大飯発電所 3 号機

加圧器スプレイライン配管溶接部における有意な指示について

(9月11日公開会合における指摘事項の回答)

関西電力株式会社

図－1 建設時 RT 記録（抜粋）

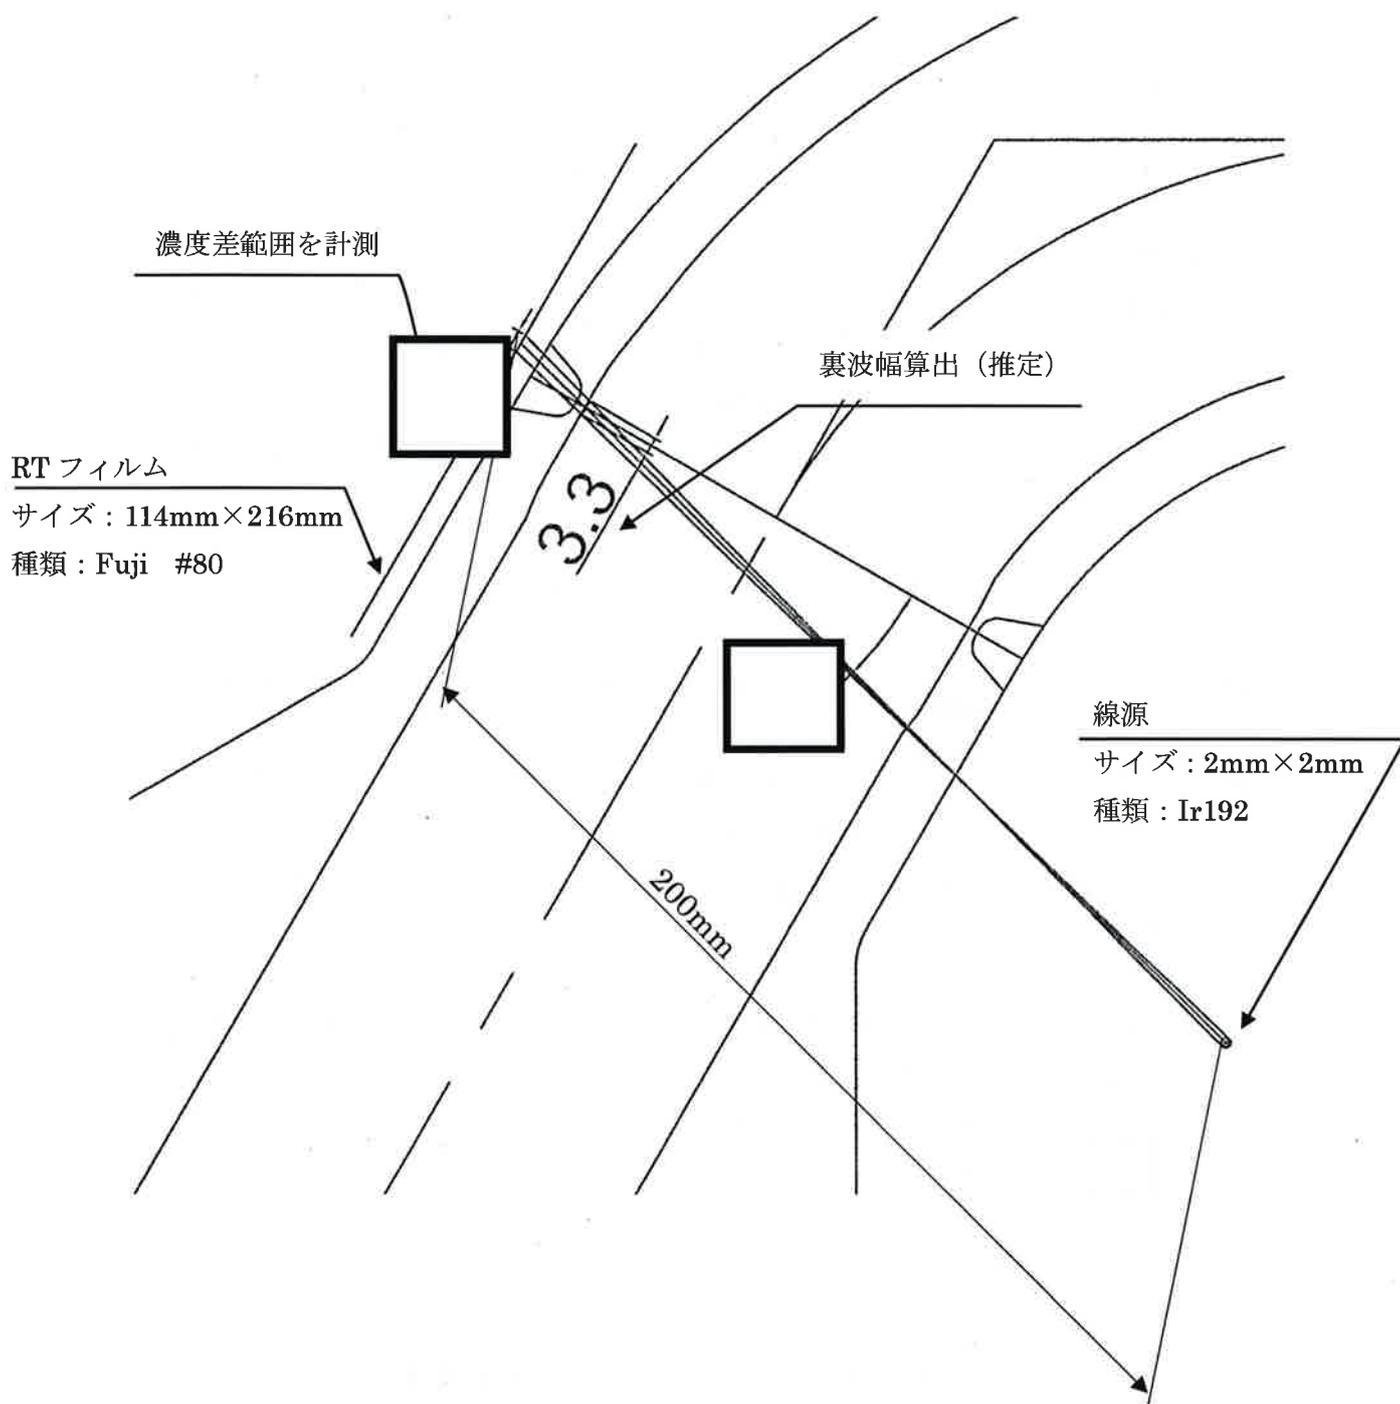
当該配管の RT の検査記録（フィルム）を再度確認すること（過去のもの、今回のもの）

当該配管の建設時における RT フィルムの溶接部を再確認した結果、建設当時の溶接技術基準（電気工作物の溶接に関する技術基準を定める省令：通商産業省令第81号）で要求される透過写真の具備すべき条件（撮影配置、透過度計等）を満足していることを確認した。当該溶接部は判定基準を満足しており、RT フィルム上には欠陥による指示も無いことを確認した。また、当該溶接部の裏波が周方向にわたって連続的に形成されていることを確認した。

- ✓ RT フィルム No. 1（管台上部）の裏波幅と考えられる濃度差がある範囲を計測したところ約 mm であった。
- ✓ 上記の寸法を建設時 RT 記録の撮影条件（撮影距離、フィルム間距離、線源寸法、撮影角度※）を考慮し、裏波幅を算出した。
算出の結果、実機の裏波幅は、約 3.3mm であるものと推定される。

当該溶接部のプロフィール図

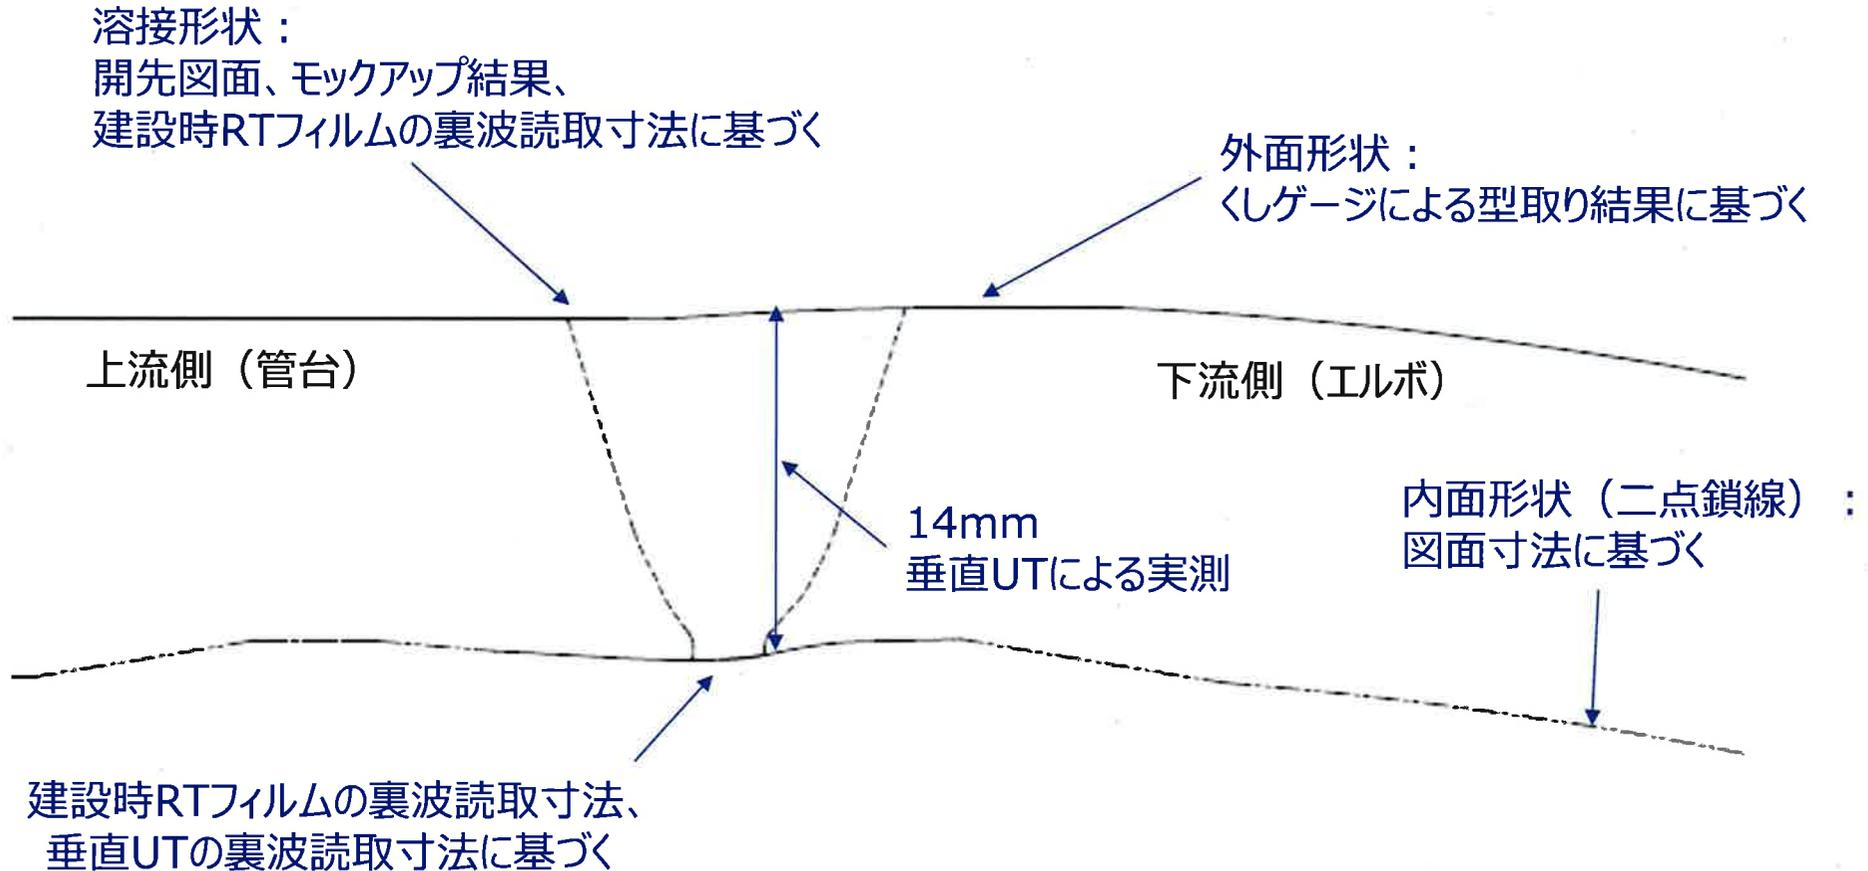
当該配管の溶接部の裏波の断面がわかるように図示すること

- 裏波溶接部幅を特定するため RT フィルムによる確認（約 3.3mm : No. 1 前述のとおり）、垂直 UT+エンコーダによる測定を実施した。その結果、裏波幅は約 3.3mm と推定した。

- 上記裏波部のプロファイルに加え、溶接部外面のプロファイリングを行うため、くしゲージを用いて外面形状をトレースした。
- 上記の測定結果ならびに設計図面、モックアップ結果（No.3 後述）から当該溶接部のプロファイルをNo. 2 添付-1のとおり推定した。
- 本プロファイルをもとに、今回得られた非破壊検査データを別紙のとおり解説する。

図-2 PWR一次冷却材水質管理基準及び SCCに及ぼす溶存酸素濃度と塩化物イオン濃度の関係

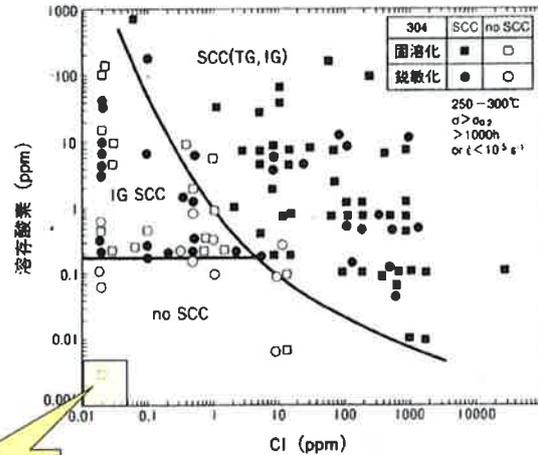
亀裂の原因として強加工SCCを推定しているが、強加工SCCより進展性の高いと思われる原因（高サイクル疲労）については、その程度を踏まえて可能性を排除できる十分な根拠を示すこと

当該配管は、常時通水されており、閉塞滞留部ではない。また、図-2に示すとおり、実機PWRプラントの一次冷却材水質は、溶存酸素濃度は0.005ppm以下、塩化物イオン濃度は0.05ppm以下に管理されており、SCCが発生しない領域となっている。

以上の結果から、O₂ SCC及びCL-SCCが原因とは考えにくい。

図-1 シンニング部の表層部硬さ分布
(出典：製造メーカー社内モックアップデータ)

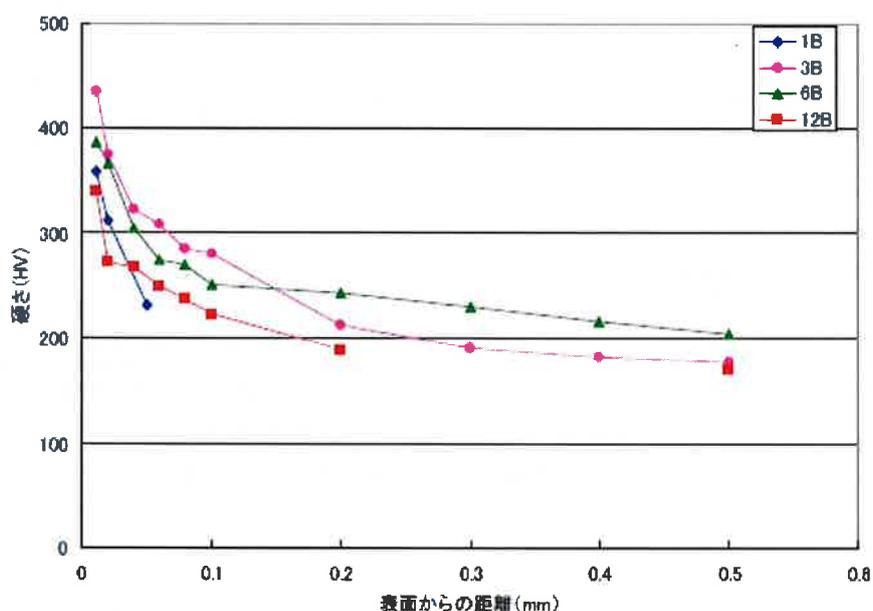
亀裂進展速度と硬さの関係を整理すること

開先合わせのため内表面にシンニング加工が施されている部位は、加工後の硬さが 300HV 以上となることが確認されている。過去に取得されたシンニング部の表層部硬さの分布を図-1 に示す。

図-1 のとおり、口径によらずシンニング加工により 300HV 以上の表層部硬さとなっていることから、今回事象箇所の 4B 配管についても 300HV 以上の硬化が表層部に生じているものと判断している。(3B、6B 配管の硬さデータから 4B 配管の硬さを算出しているものではない)

図-1 亀裂進展線図

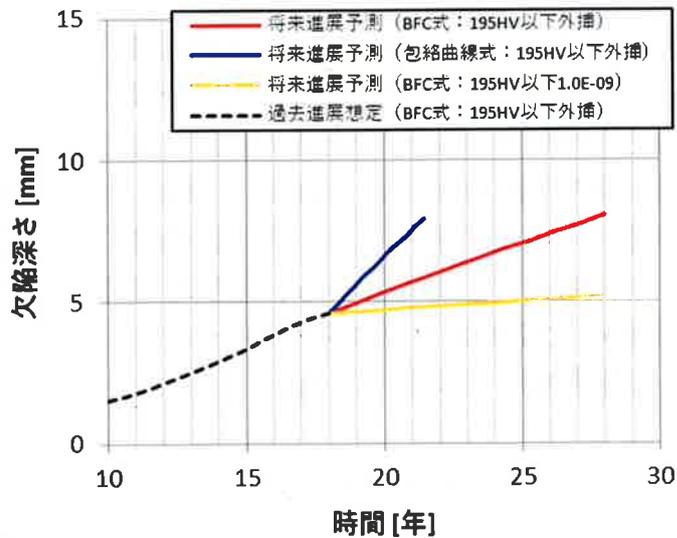
今後の欠陥の評価の保守性と今ある欠陥の経緯を評価する際の保守性を整理すること

これまでの亀裂の進展 (4.6mm まで) については、モックアップから取得した195HVを超える硬さを考慮したBFC式による評価で、現実的な進展評価となっており、前回ISI時に想定される欠陥深さについても検出限界 (2.8mm) 以下の1.5mm となったことから、BFC式による進展評価は概ね妥当であると考えている。

一方、今後の亀裂進展の評価では、195HV以下の硬さにおける進展を考慮するとともに、BFC式よりも進展速度の速い包絡曲線式を用いることで、より保守的な評価を行っている。

LBB 評価として想定する貫通亀裂形状

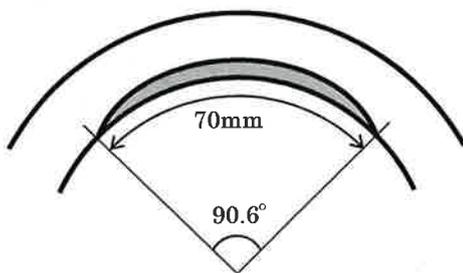
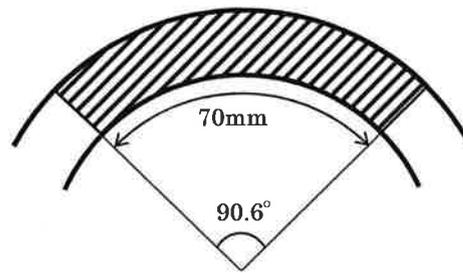
仮にスプレイ配管が破断した際、漏えい検知対策やスプレイ配管破断時の炉心損傷頻度の考え方を提示すること

今回、ISI で検出された欠陥に対して、1 サイクル運転後の進展量について初期モデルを保守的においた包絡式 (No. 6 参照) で算出したところ、1 サイクル後の想定亀裂は、亀裂深さ：5.8mm、亀裂長さ：70mm、亀裂角度 2θ ： 90.6° という非貫通亀裂として評価されました。LBB 成立性を確認するため、この亀裂形状を下図のように扇型の貫通亀裂と想定しても、その際の貫通亀裂角度 2θ は 90.6° であり、大飯 3 号機の設計においては日本電気協会「原子力発電所配管破損防護設計技術指針 (JEAG4613)」に従い、4B 配管には 96.9° の想定亀裂角度 2θ で LBB が成立していることを確認していることから、今回、検出された欠陥は LBB が成立するものと考えています。
